N/Réf. : GM/IXL20643_PU_Prince_Royal_94

Objet : IXELLES. Rue du Prince Royal 94. Étendre et rehausser une maison unifamiliale, aménager des terrasses, construire un pavillon en intérieur d'îlot, abattre 4 arbres à haute tige. Demande de permis d'urbanisme.

Avis de la CRMS

Axonométrie extrait du dossier de demande

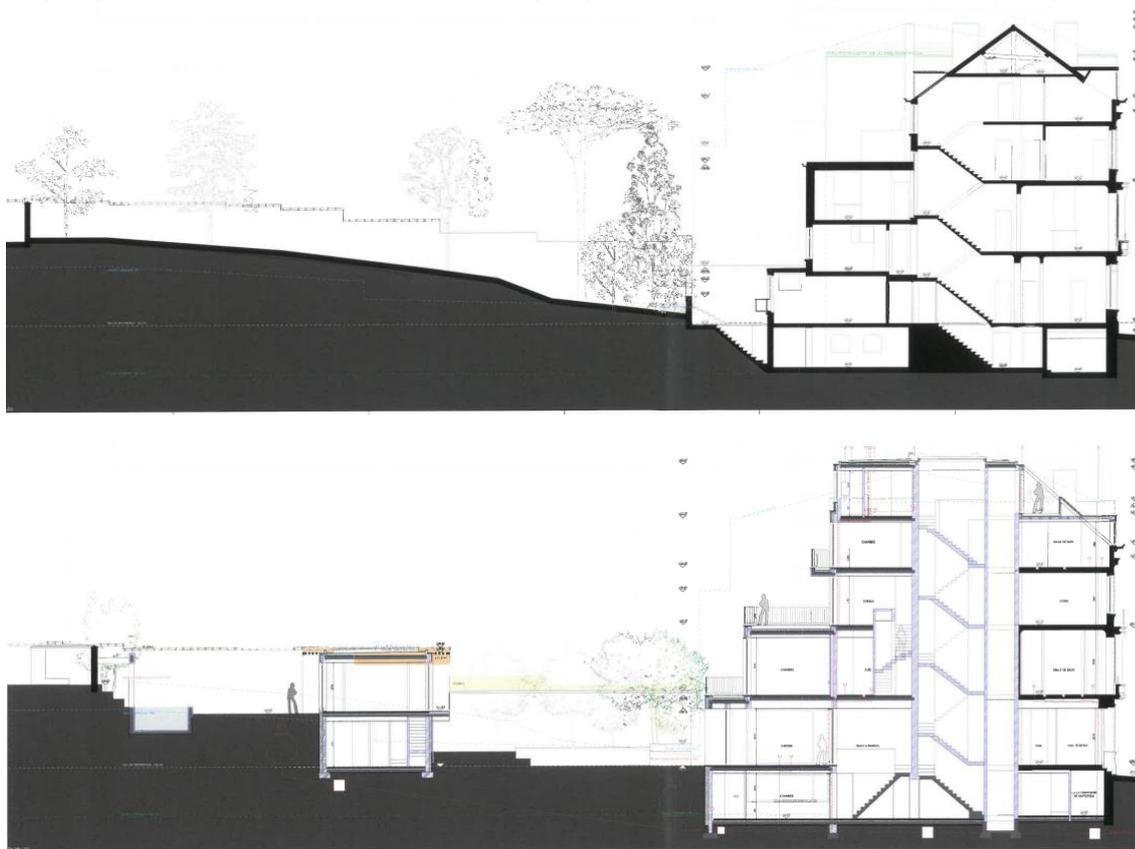
Le projet prévoit par ailleurs la construction d'un pavillon en intérieur d'îlot (110 m²) pour abriter un 4^e logement (extension du logement du rez?). Cette construction en intérieur d'îlot irait de pair avec le réaménagement complet du jardin (avec modification du relief) et l'abattage de 4 arbres à haute tige (érable, araucaria, if et thuya). On conserve plus de 50% de la superficie de pleine terre mais le taux d'imperméabilisation est considérablement augmenté (de 26% à 42 %).

- En ce qui concerne les interventions en intérieur d'îlot, la CRMS note la modification totale du relief du jardin et l'abattage de plusieurs arbres au profit d'un aménagement beaucoup plus rigide et minéral. Le relief existant, en pente douce, est intéressant et devrait être mieux préservé tout comme les arbres existants. Si la construction d'une maison arrière serait autorisée sur le plan urbanistique, celle-ci devrait donc mieux s'intégrer dans le jardin existant.
